廃炉発官R1第255号  
令和2年3月30日

福島第一原子力発電所 特定原子力施設に係る実施計画 変更認可申請書の  
一部補正について

令和元年7月11日付け廃炉発官R1第52号をもって申請しました福島第一原子力発電所 特定原子力施設に係る実施計画 変更認可申請書を別紙のとおり一部補正をいたします。

使用済燃料貯蔵ラック（25体）への取替および使用済燃料収納缶（大）の追加に関する審査の進捗を踏まえ、下記のとおり補正を行う。併せて、工業標準化法の改正に伴う記載の適正化を行う。

図 2. 1 2 - 6 共用プール概要図

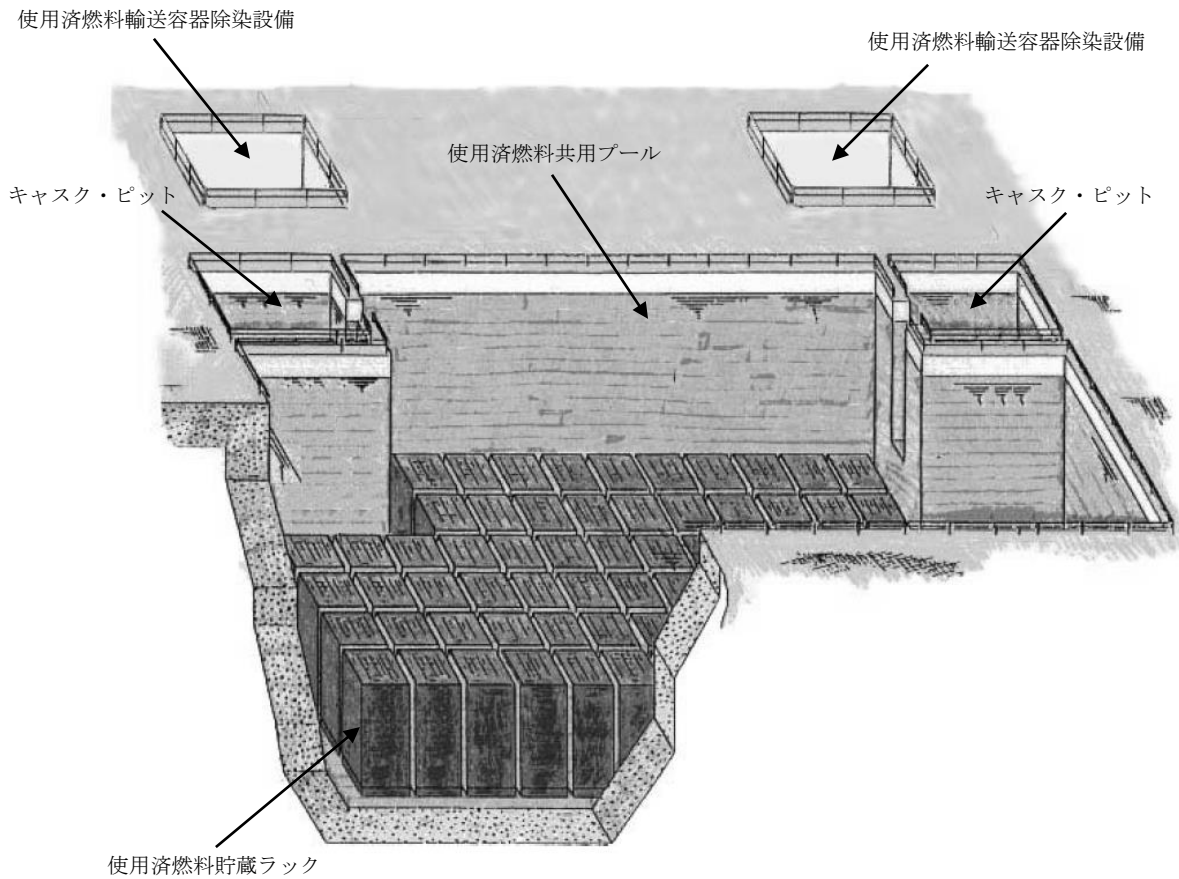
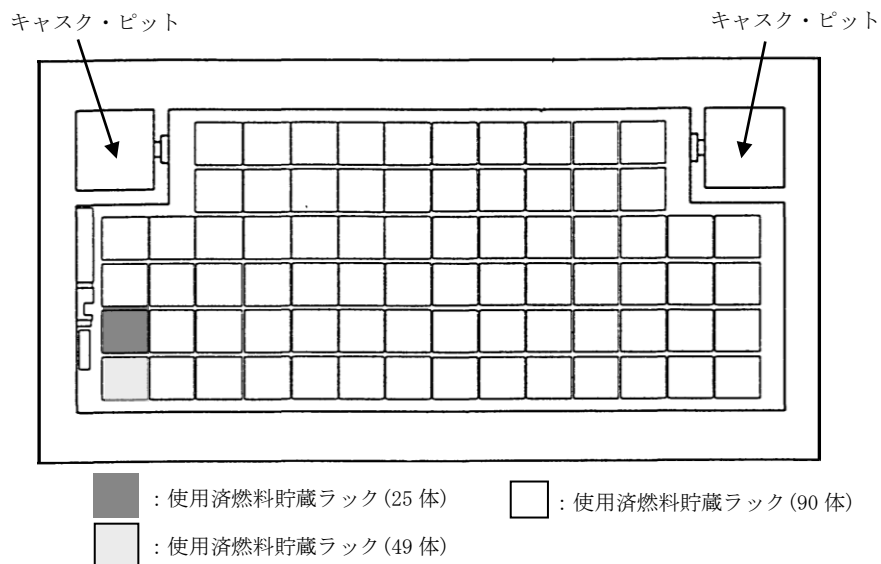
- ・共用プール概要図の追加
- ・記載の適正化

運用補助共用施設平面図を図 2.12-1～5 に、共用プール概要図を図 2.12-6, 7 に示す。
